ОБЩИНА ПОЛСКИ ТРЪМБЕШ

Относно: Документация за обществена поръчка с предмет „Енергийно обновяване на многофамилна жилищна сграда с идентификатор вх.14- 57354.300.1484.1, вх.16 - 57354.300.1484.2, вх.18 - 57354.300.1484.3 в гр.Полски Тръмбеш с изпълнение на мерки по ”Национална програма за енергийна ефективност на многофамилни жилищни сгради”

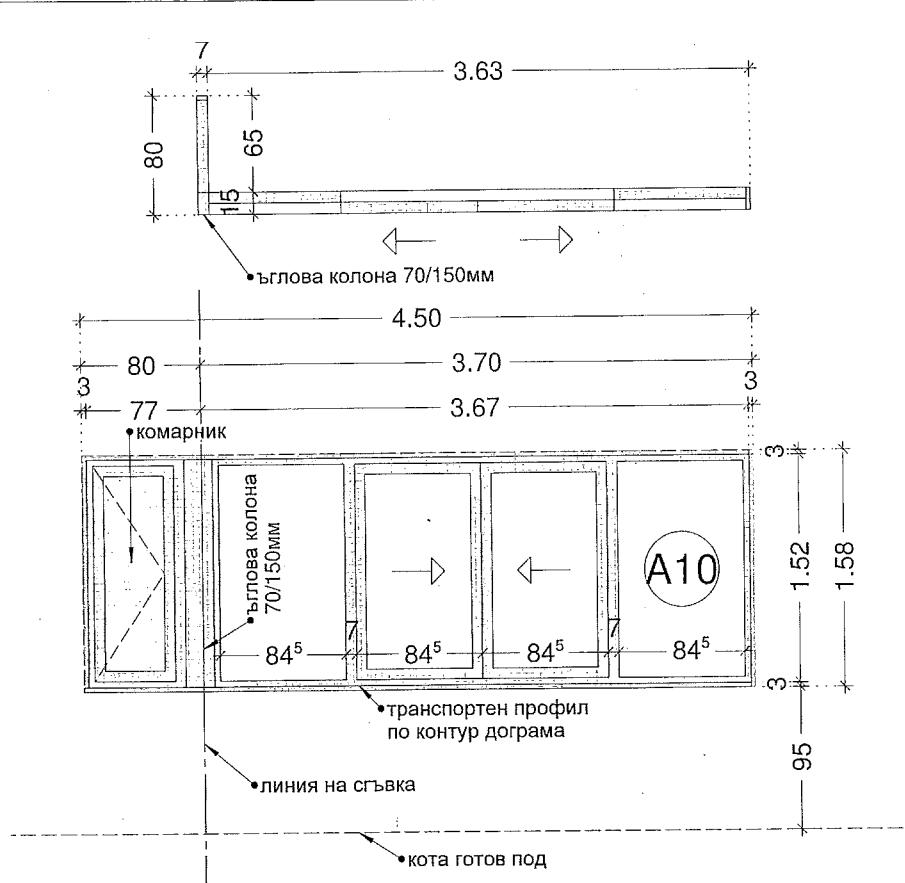
Съгласно техническите спецификации PVC дограмата е система петкамерни профили с коефициент на топлопреминаване $U_{win} < 1.4 \text{ W/m}^2\text{K}$, а по предоставения проект част от дограмата е с плъзгаща конструкция.

Моля уточнете дали представените изисквания за пет камери на PVC дограмата се отнасят и за плъзгащите модули, защото при плъзгаща се система с пет камери касата е широка минимум 150 mm, което от своя страна води до невъзможност за свързване с 70 mm система на стандартното пет камерно PVC.

Изискваният коефициент за топлопреминаване отнася ли се за плъзгащите модули?

ОТГОВОР: Изискванията за петкамерна дограма се отнасят и за плъзгащите позиции.
Решението за свързване на каса с ширина 150мм и каса с ширина 70мм към стандартно петкамерно PVC е възможно при поставяне на правоъгълна колона с размери 70x150мм в ъгъла на позицията.

Изискванията за коефициент на топлопреминаване $U_{win} < 1.4 \text{ W/m}^2\text{K}$ се отнасят и за плъзгащите позиции.

Прилагам пояснителна схема.
